SERVIZIO IMPIANTI ELETTRICI

N. I.E. 832/44491

Protezioni per barriere  
da P.L. di nuovo tipo

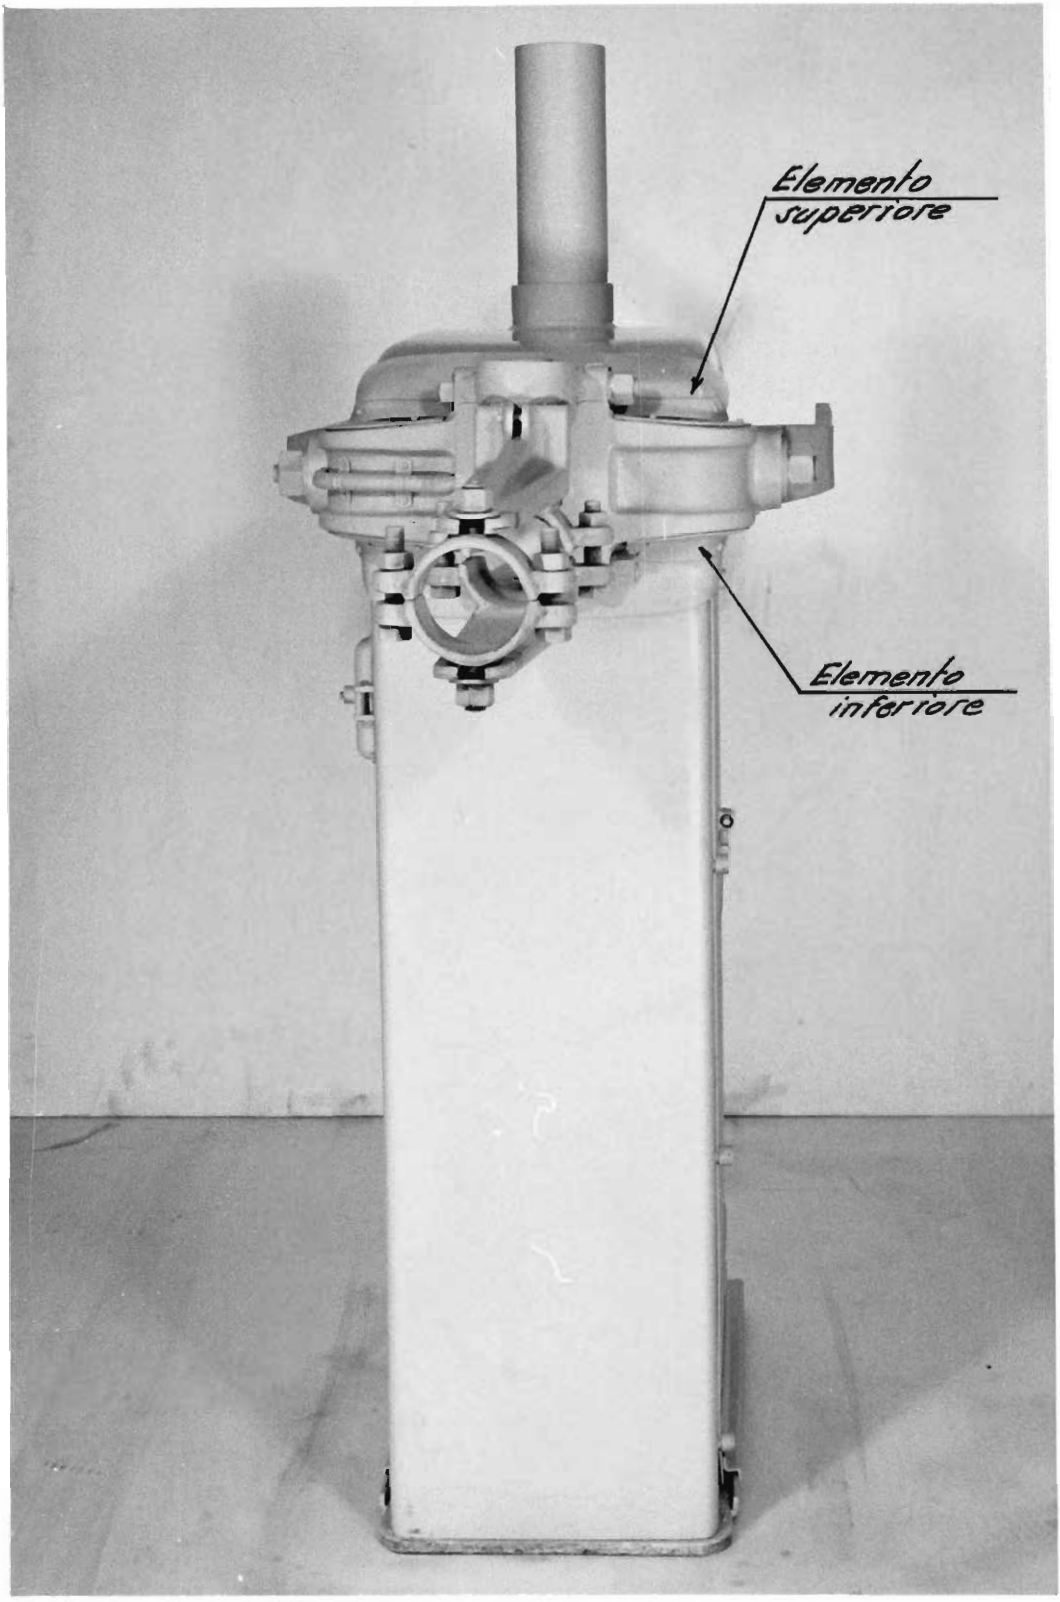
Per le lesioni riportate da persone estranee all'Azienda, le quali sono rimaste imprigionate con le mani tra il coprchio e il supporto delle aste delle barriere da P.L. dei tipi F.S. 64 e 65, si è decisa l'adozione di adeguate protezioni.

Per l'avvenire le barriere ne saranno tutte munite; quelle già in opera lo saranno, invece, solo se poste su P.L. interessati normalmente da traffico pedonale. A tale scopo si è provveduto all'approvvigionamento di 300 di tali coperture, necessarie per la sistemazione di 150 coppie di barriere.

L'applicazione dei due elementi, che compongono la protezione di una barriera, dovrà essere eseguita a cura dalle singole Divisioni interessate, nella posizione indicata nella copia fotografica che si allega.

*Elemento  
superiore*

*Elemento  
inferiore*
